Concours de projets à Compesières
pour l'aménagement du site et
la réalisation d'une école et d'autres
bâtiments communaux et paroissiaux

Rapport du jury

Genève 22 mai 1997

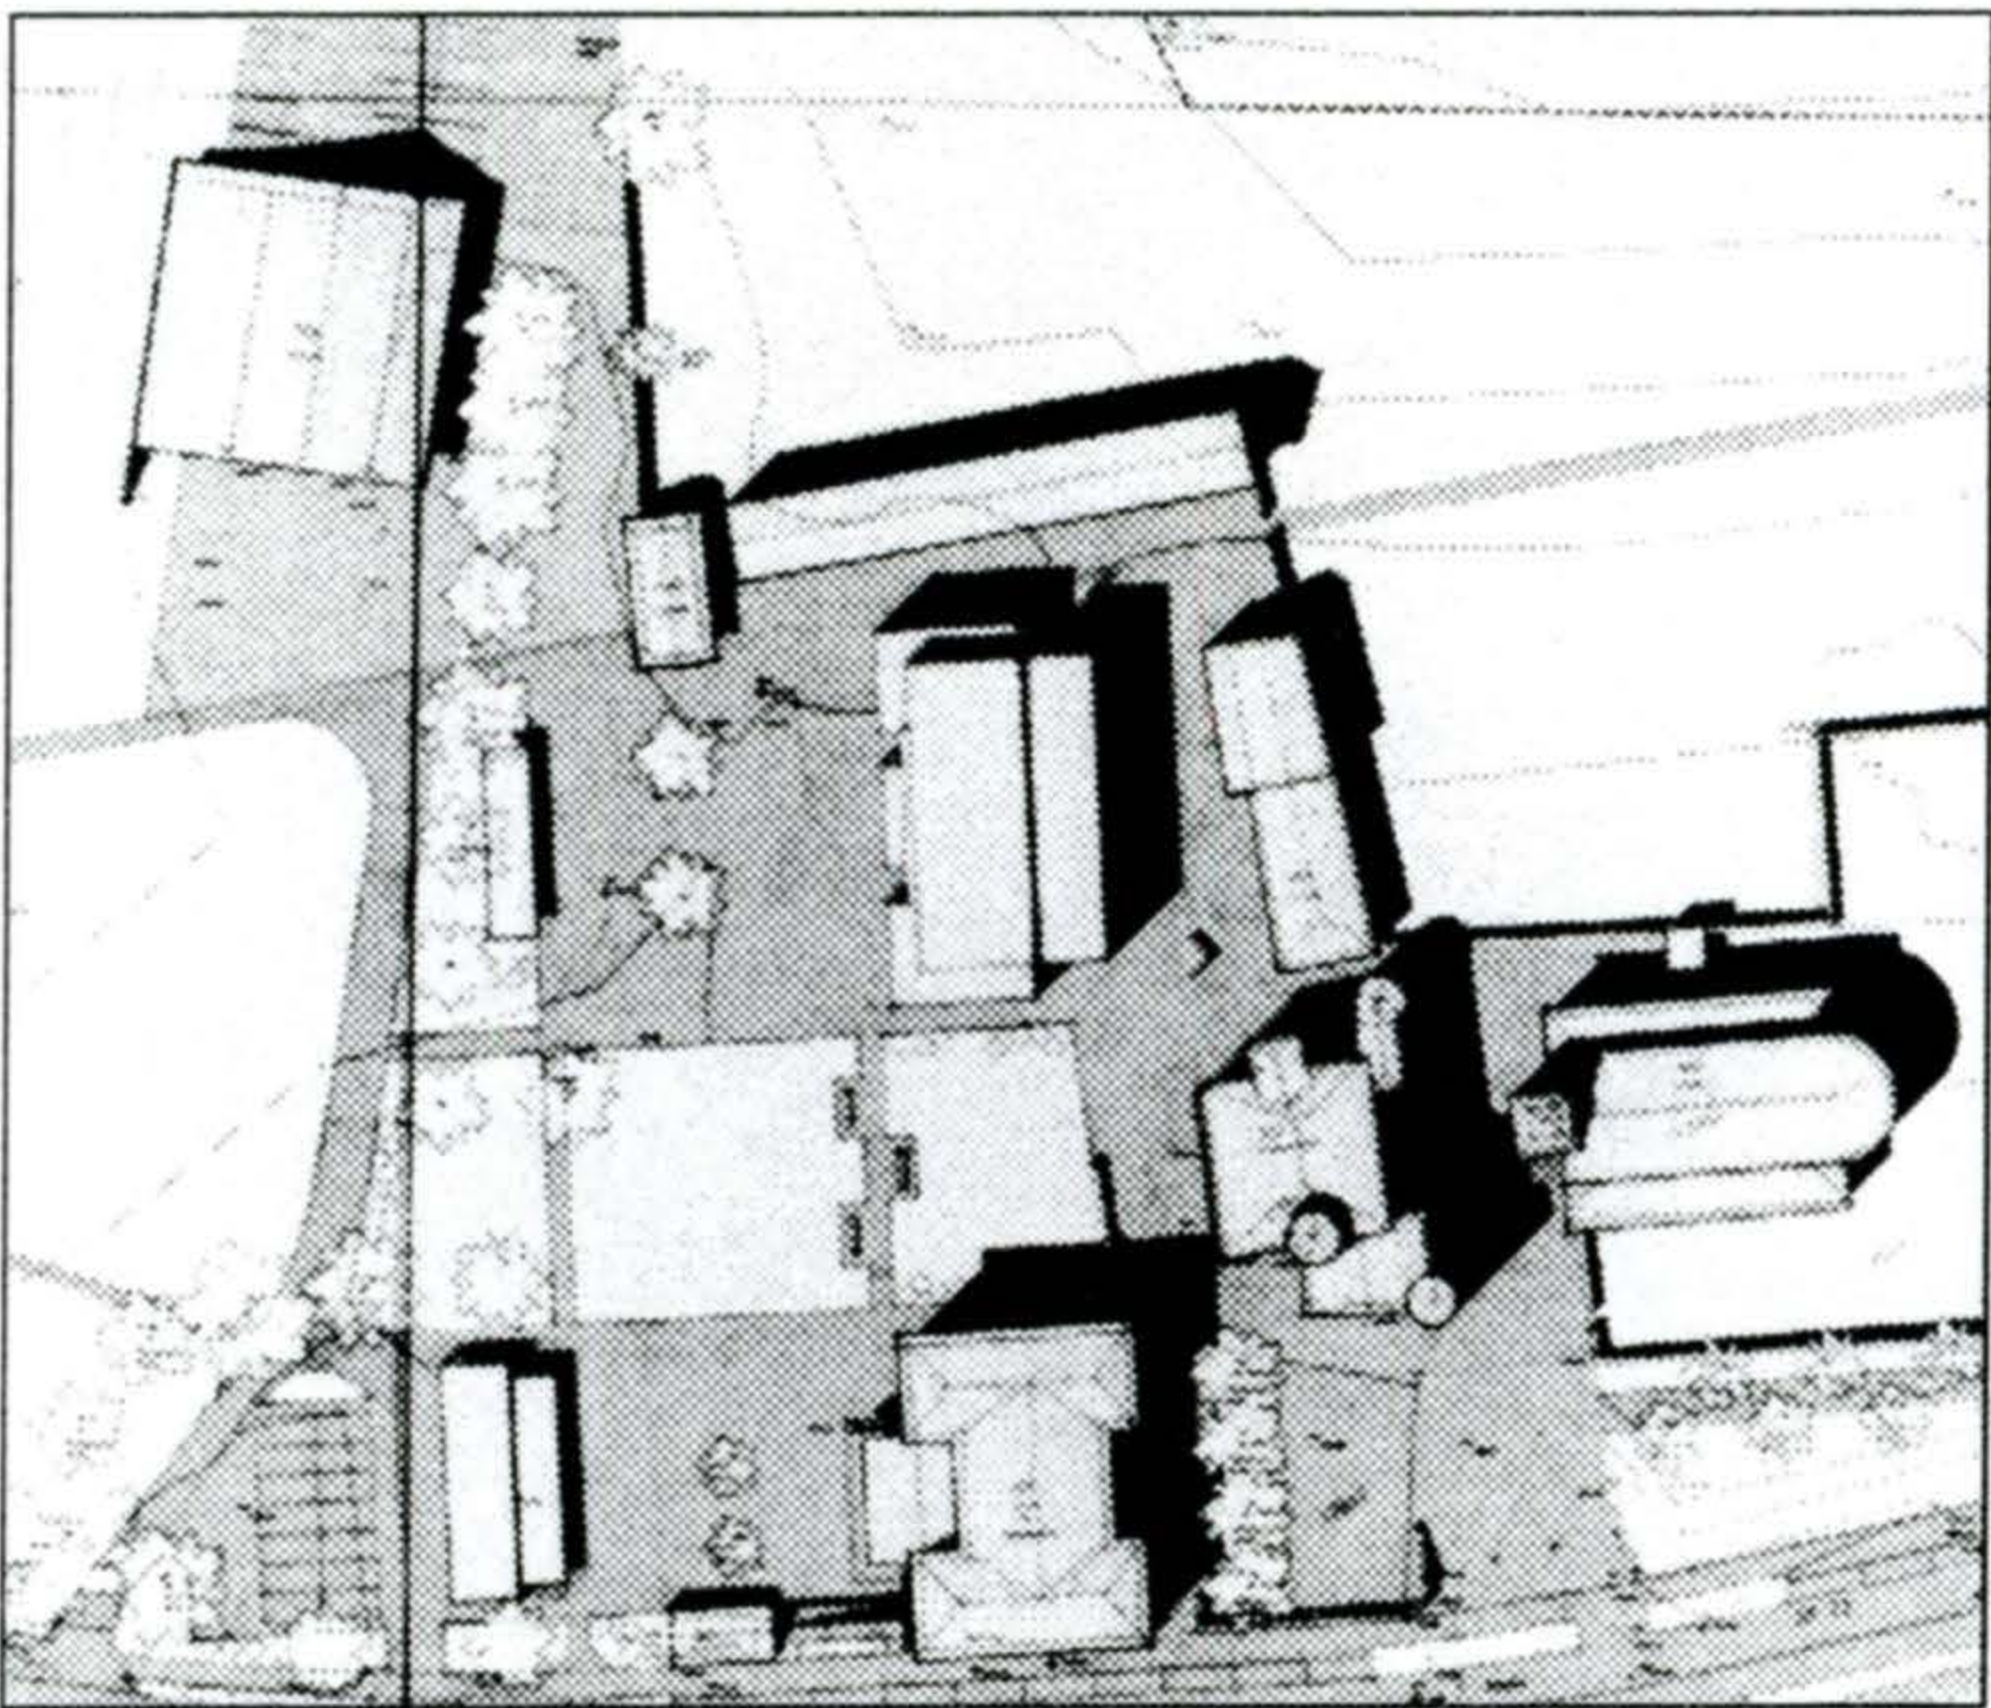
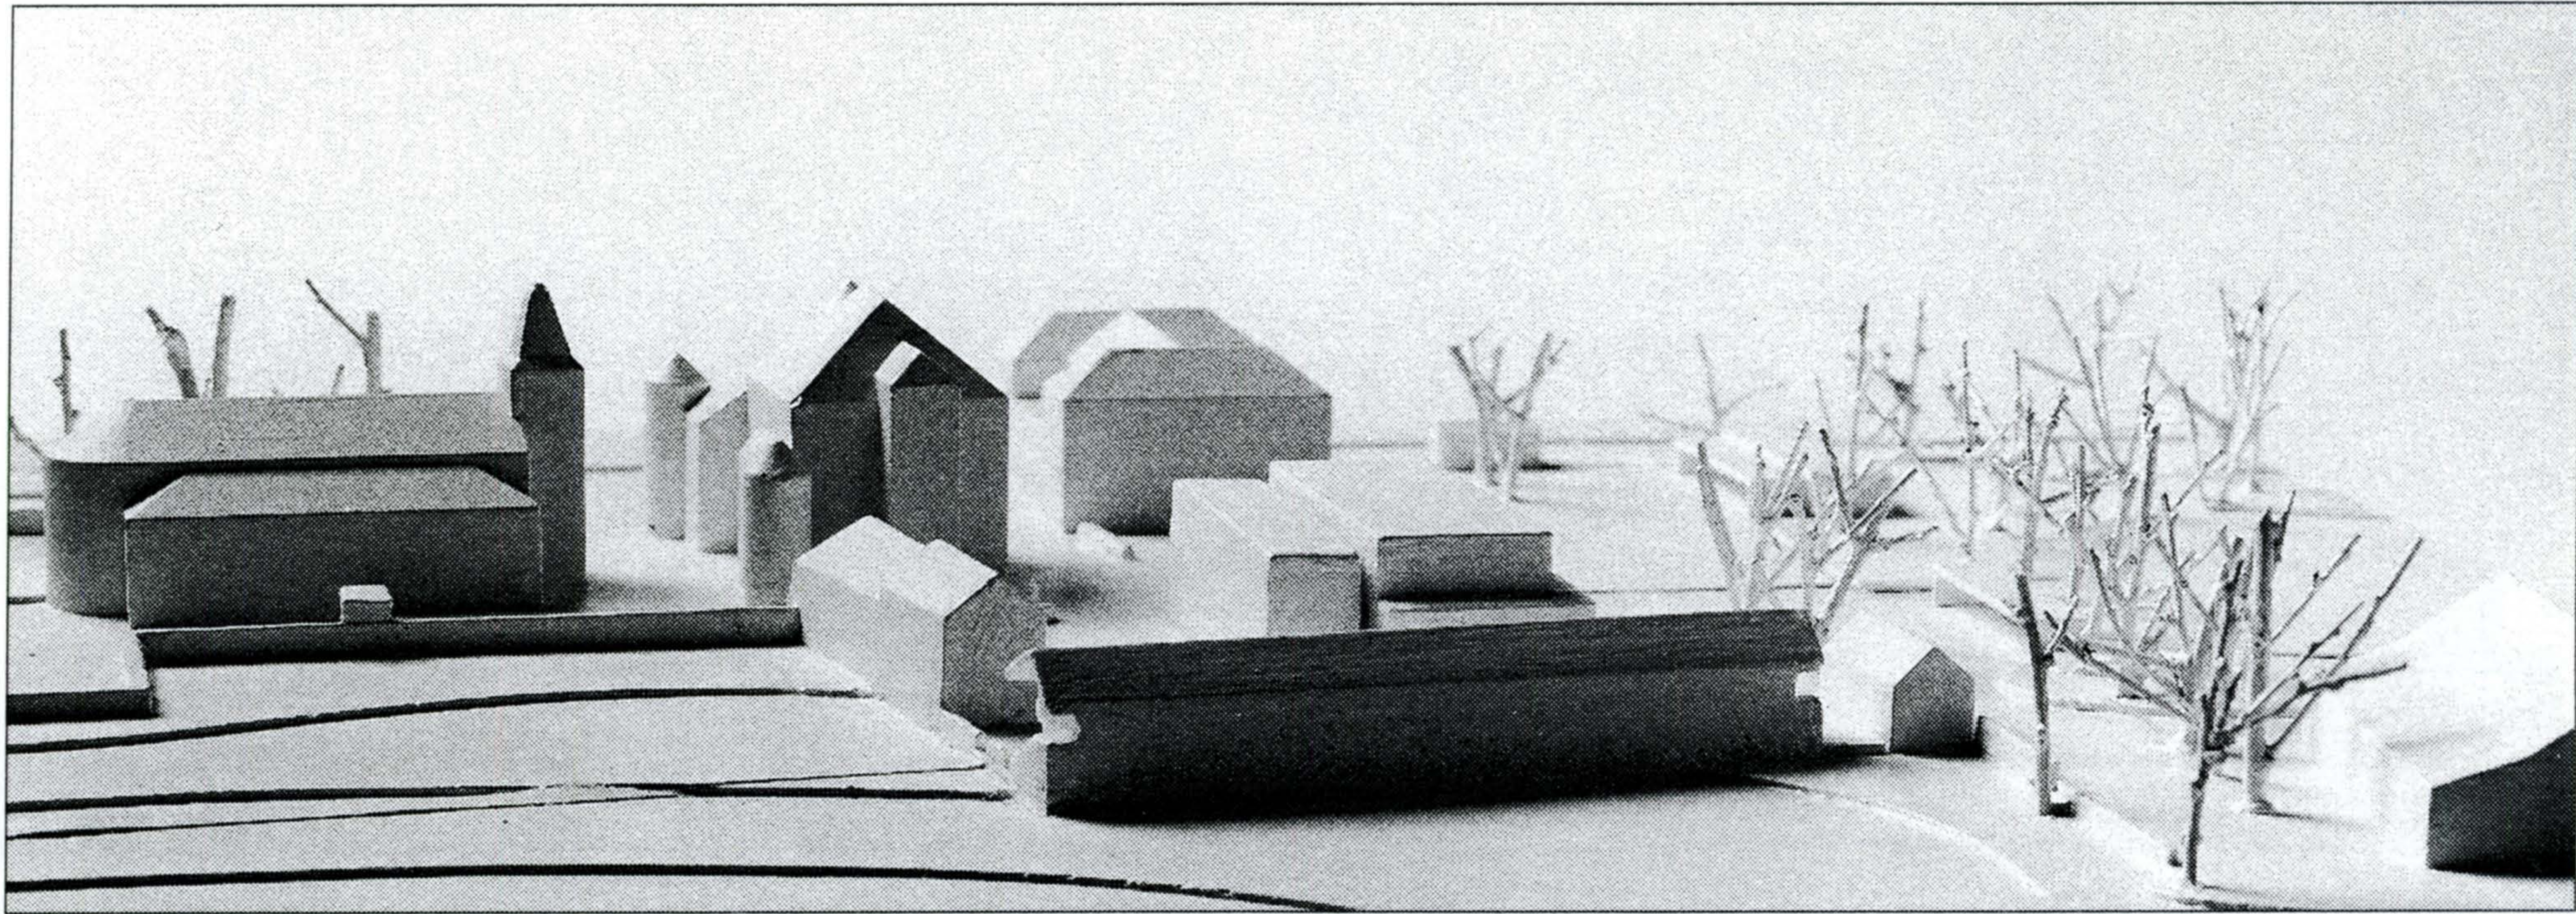
Si le projet cherche à maintenir les tracés historiques, en l'occurrence les murs, il ne manifeste pas de sensibilité à la morphologie du sol : en effet le fait de proposer une construction (rez+2) en contrebas, pour retrouver le gabarit initial de la ferme, engendre d'importantes modifications de niveaux dans le terrain. Le traitement architectural d'ensemble est discutable.

L'implantation des bâtiments s'inscrit sur un tracé relativement volontaire, la situation de la nouvelle école cherche à répondre à l'existante avec un volume très important., qui manque cependant d'appui. Son traitement architectural résolument contemporain est en contradiction avec le langage traditionnel du bâtiment communal. La liaison entre le centre communal et le site est fortement dessinée, la lisibilité des espaces publics est bonne.
